COMISIÓN DE USO DE SUELO
-EJE TERRITORIAL-

ACTA DE MESA DE TRABAJO SOBRE LA PROPUESTA DEL NUEVO ACCESO AL CENTRO COMERCIAL IÑAQUITO DESDE LA AVENIDA NACIONES UNIDAS

Informe Técnico No. SMP 057/15

ANÁLISIS DEL ESTUDIO DE IMPACTO DE TRÁFICO Y MEDIDAS DE MITIGACIÓN DEL PROYECTO: NUEVA ACCESIBILIDAD AL CENTRO COMERCIAL IÑAQUITO (CCI) DESDE LA AVENIDA NACIONES UNIDAS

[Signatures and stamps]

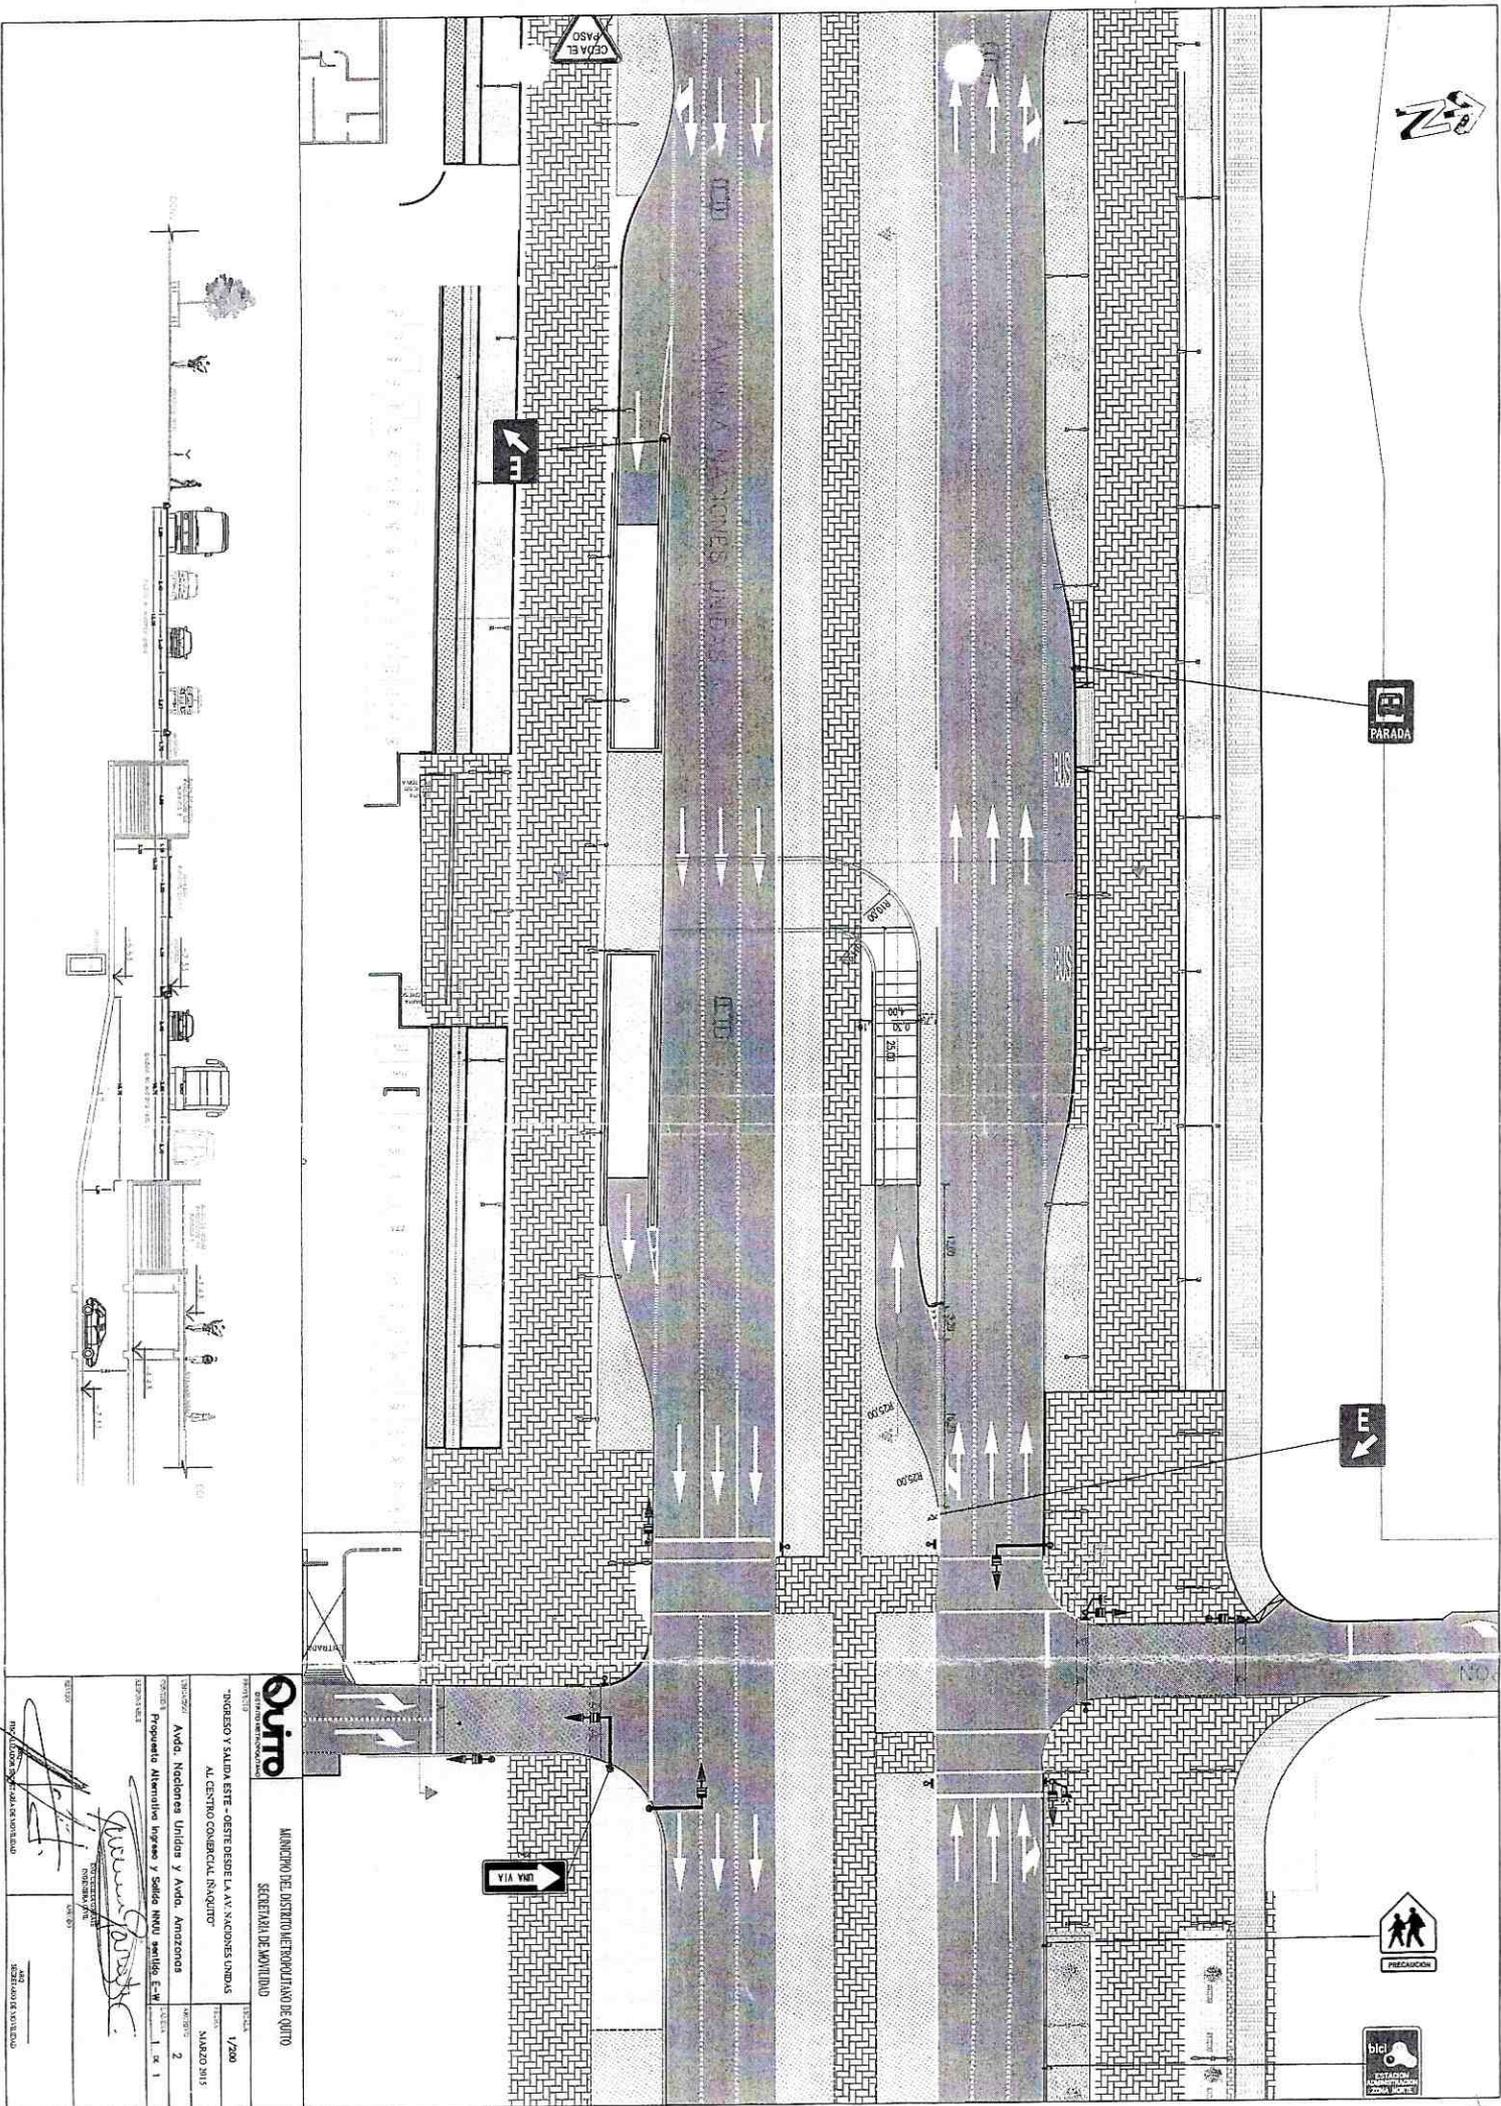
- *En el plano de la propuesta se observa que la longitud de entrecruzamiento resultante entre la rampa de salida desde el parqueadero del CCI hacia el oeste en la Av. Naciones Unidas y la intersección que esa avenida forma con la Av. Amazonas, es absolutamente reducida, lo que generaría conflictos de tránsito principalmente por las no evitables demandas que desde esa rampa quieran*

circular hacia el norte por la Av. Amazonas; por lo que para ofertar la posibilidad de circulación desde el CCI hacia el oeste por la avenida Naciones Unidas, se recomienda que el Estudio analice otras posibilidades, que podrían incluir la implantación de un doble giro de retorno sobre el parterre de la avenida Naciones Unidas, en el tramo comprendido entre la calle Japón y la avenida De los Shyris.

- Implementar todos los elementos semafóricos necesarios (ducterías, cajas de revisión, basamentos, canastillas, columnas, báculos, semáforos vehiculares y peatonales, regulador, conectividades, etc.); en la intersección de la Av. Naciones Unidas con la calle Japón, de acuerdo al plano de la situación con proyecto, presentado.

5.4 La Secretaría de Movilidad determina la aprobación de la propuesta del Estudio presentado por el CCI, en cuanto a su competencia de incidencia en la red vial de la ciudad, y enmarcada en los siguientes requerimientos de cumplimiento obligatorio por parte del solicitante, que deberán constar en la "Carta de Compromiso de la Ejecución de la Propuesta del Nuevo Ingreso y Salida Este – Oeste desde la Av. Naciones Unidas al Centro Comercial Iñaquito":

- Construir el ingreso en rampa a los estacionamientos en subsuelo del CCI (objeto de la solicitud).
- Construir los retornos en U (media luna) en el parterre central de la Av. NNUU, (cerca del paso peatonal elevado), tanto para implementar la facilidad a las demandas que desde los estacionamientos del CCI ameriten retornar hacia el oeste de la ciudad, como para reponer el retorno existente este – este, que por necesidad del proyecto requiere ser reubicado.
